放置自転車の多い箇所

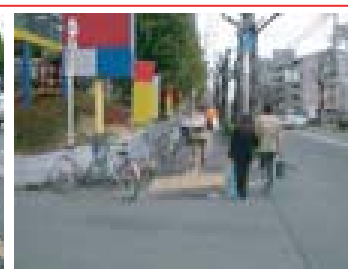
・沿道の店舗の看板や放置自転車が、通行の支障となっている区間がある。

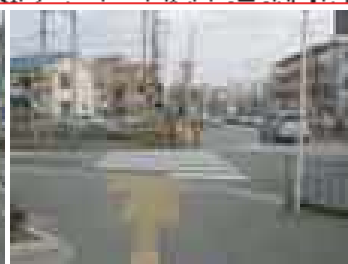
・踏切内では、視覚障害者誘導用ブロックに代わる誘導方法を検討してほしい。

・レールの隙間に、車椅子の車輪がはまりそうになる。

・踏切の北側を東から西へ横断する場合、牧落公園線の箕面方面から中央線の東方向へ左折する車が多く、待避場所もないため、安全が確保されていない。

・踏切の北側を渡りきった西側の部分に視覚障害者誘導用ブロックが敷設されていないため、視覚障害者が一人で通行するのは危険である。

・車両乗入部が連続しており、歩道が波打っている。

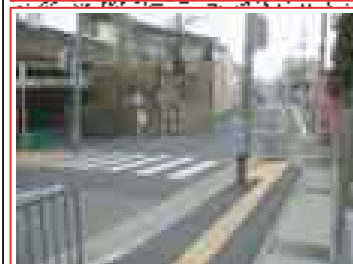
・隧道付近では、急な下り坂となっているため、車椅子での通行は危険である。

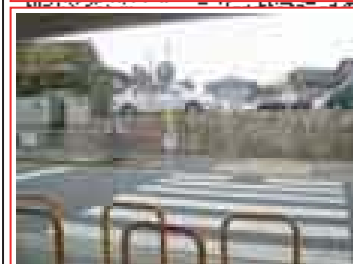
・視覚障害者誘導用ブロックが駅前で途切れている。

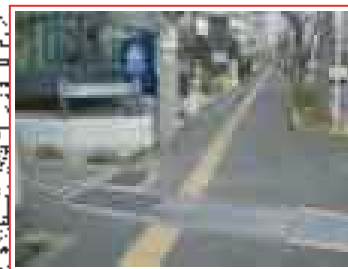
・歩道内にグレーチングや鉄板があり、雨の日に滑る危険性がある。

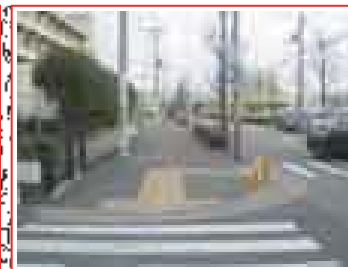
・信号機に押しボタンが設置されていても、ボタンのある位置まで視覚障害者誘導用ブロックが敷設されていない。

・歩行者用信号機が設置されていない。（北側東西方向）

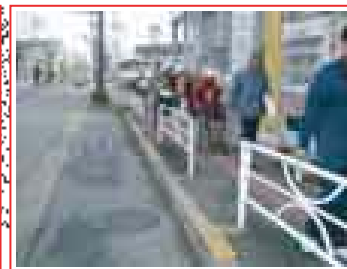
・視覚障害者誘導用ブロックの敷設方法が間違っているのではないかと。

・バス停部分では、切り込みのため、歩道が狭くなっている。

・視覚障害者にバス停の位置を知らせる方法を検討するべきである。

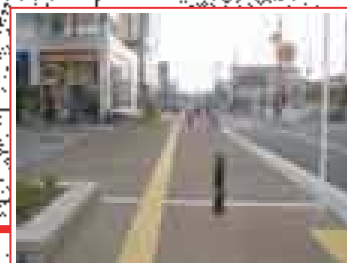
・すぐ西側に歩道橋があるが、スロープを大回りしなければならないため、できれば横断歩道を設置してほしい。

・自然色舗装に黄色の視覚障害者誘導用ブロックが敷設されており、弱視の人は識別しづらいのではないかと。

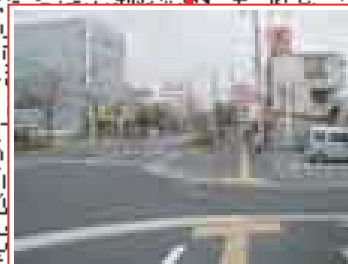
・マンホールを避けるため、視覚障害者誘導用ブロックが複雑に敷設されている。

・バス停部分では、切り込みのため、歩道が狭くなっている。

・バス停の歩道部分にマンホールを隠すための大きな鉄板があり、雨の日には滑る危険性がある。

・視覚障害者にバス停の位置を知らせる方法を検討するべきである。

・歩車道の段差が全くない。視覚障害者のためには、少し段差があった方がよいのではないかと。

・視覚障害者誘導用ブロックが歩道の中央部に設置されているため、車椅子使用者がスムーズに通行するためには勾配のある端の部分を通らなければならないし、自転車もブロックの溝にタイヤがとられるなど危険な状況がある。

・幅員の狭い歩道での視覚障害者誘導用ブロックの敷設方法について検討が必要である。
